# 改善箇所説明図

左ハンドル車で説明

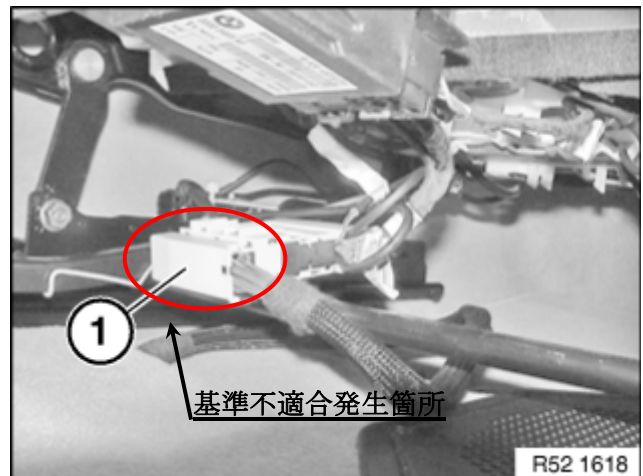
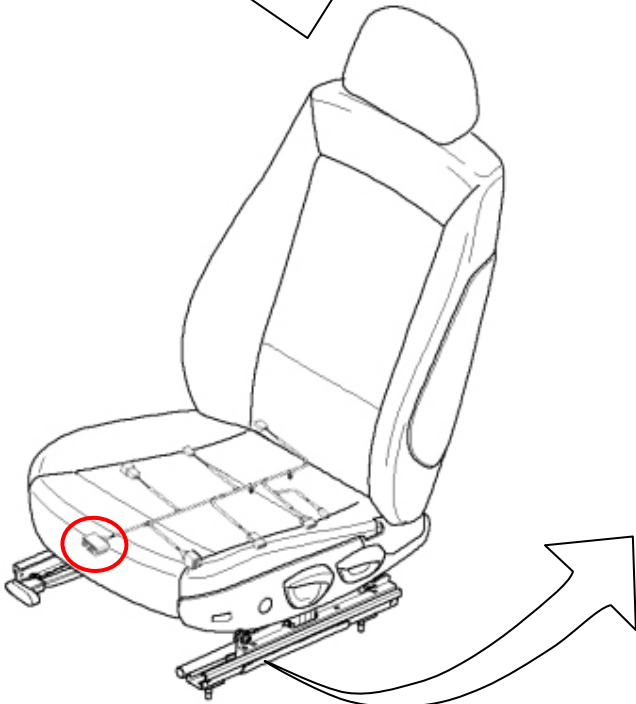
サイドエアバッグ／シートベルトプリテンショナー用配線において、コネクタ端子と配線の圧着が不適切なため、当該端子と配線が十分に接触しないおそれがある。そのため、接触不良が発生した場合、エアバッグ警告灯が点灯し、サイドエアバッグおよびシートベルトプリテンショナーが作動しない。

全車両、当該コネクタ端子を良品と交換する。
